AUTORITA' di BACINO del RENO**Piano Stralcio
per l'Assetto Idrogeologico***art.1 c.1 L.3.08.98 n.267 e s.m.i.***II - RISCHIO IDRAULICO E ASSETTO RETE IDROGRAFICA****II.3 - BACINO DEL TORRENTE SILLARO**

*modifica della perimetrazione dell'alveo attivo del Rio Sabbioso,
in comune di Castel San Pietro Terme*

RELAZIONE

Modifica dell'alveo attivo, ex art. 24 c. 5 del PSAI alla tav. RI.12 II.3, bacino del torrente Sillaro, relativamente alla perimetrazione di un tratto del rio Sabbioso - comune di Castel San Pietro Terme.

Fig. 2 - Proposta di modifica scala 1:5000

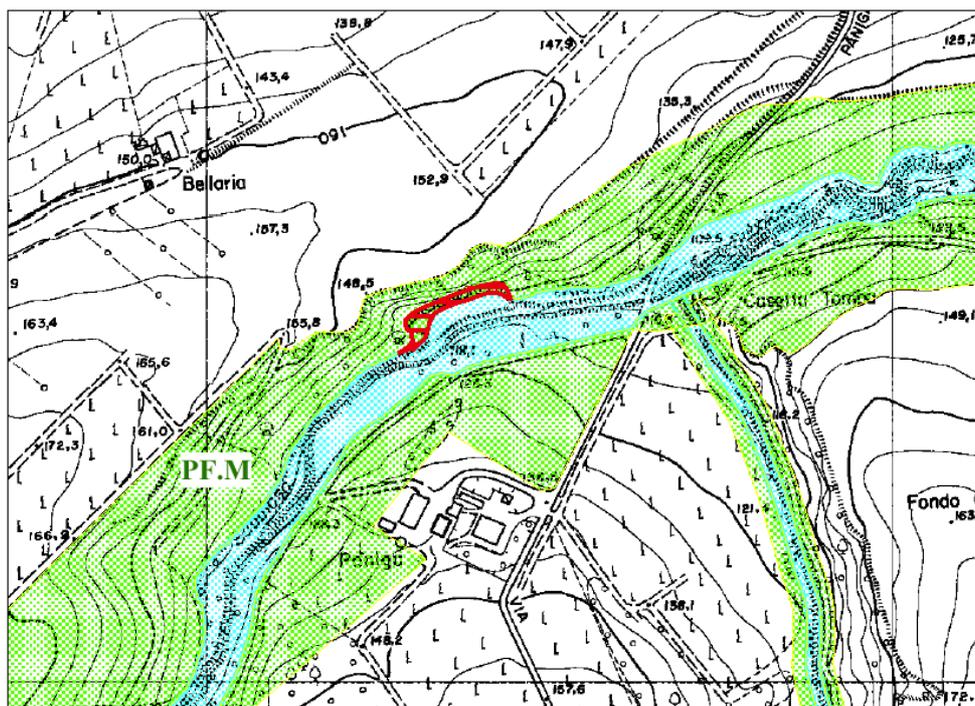
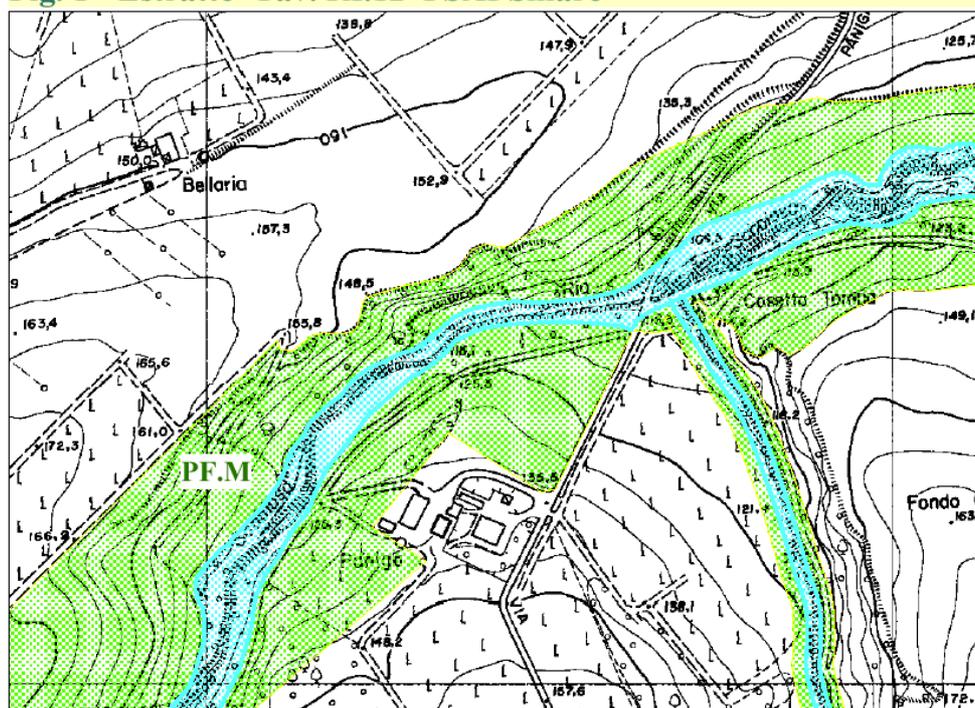
La modifica riguarda un tratto del Rio Sabbioso, lungo circa 250 m, in località Paniga (vedi fig. 1) e consiste nella proposta di una modesta modifica (vedi fig. 2) della perimetrazione dell'alveo attivo e delle aree ad alta probabilità d'inondazione previste dal PSAI.

La definizione planimetrica dell'alveo attivo è stata effettuata sulla base di dettagliati rilievi topografici dello stato dei luoghi e di studi idraulici sviluppati, in termini estremamente cautelativi, con riferimento ad eventi con tempi di ritorno di 200 anni.
